改善箇所説明図

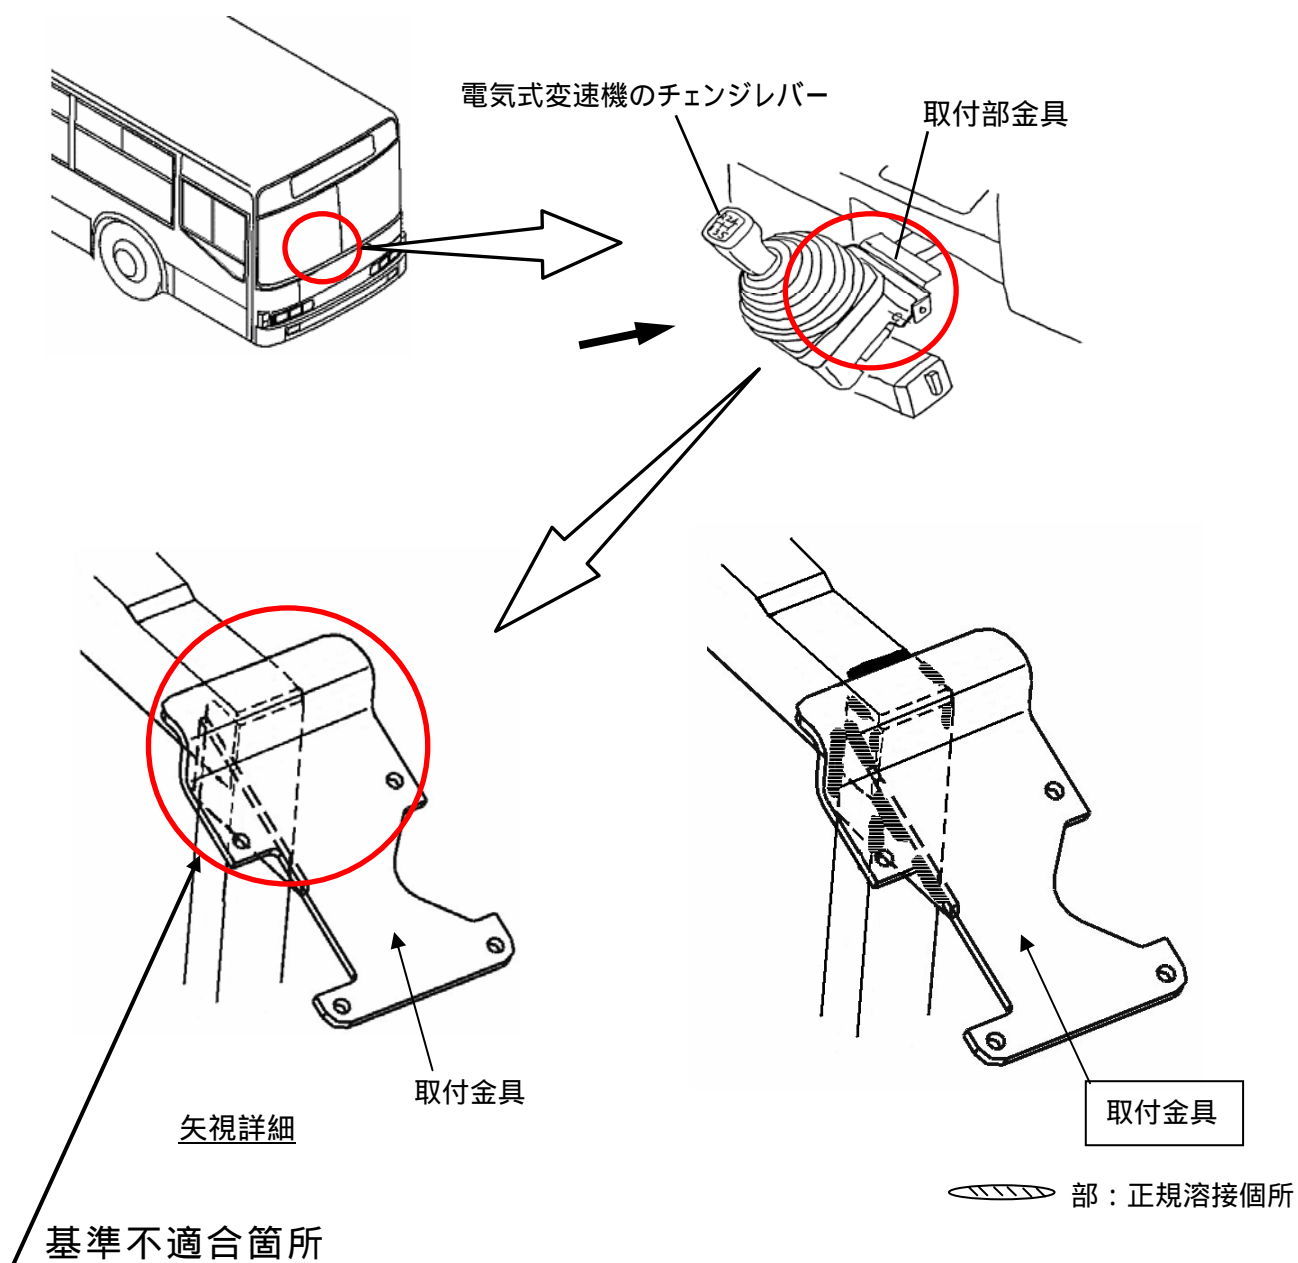
電気式変速機のチェンジレバー取付金具の溶接が不適切なため、変速操作により、当該取付金具の溶接がはがれて、チェンジレバーがぐらつくものがある。そのため、そのままの状態で使用を続けると、最悪の場合、チェンジレバーが脱落するおそれがある。

全車両、当該取付金具の溶接補修を行う。

注：□ は補修部品を示す。
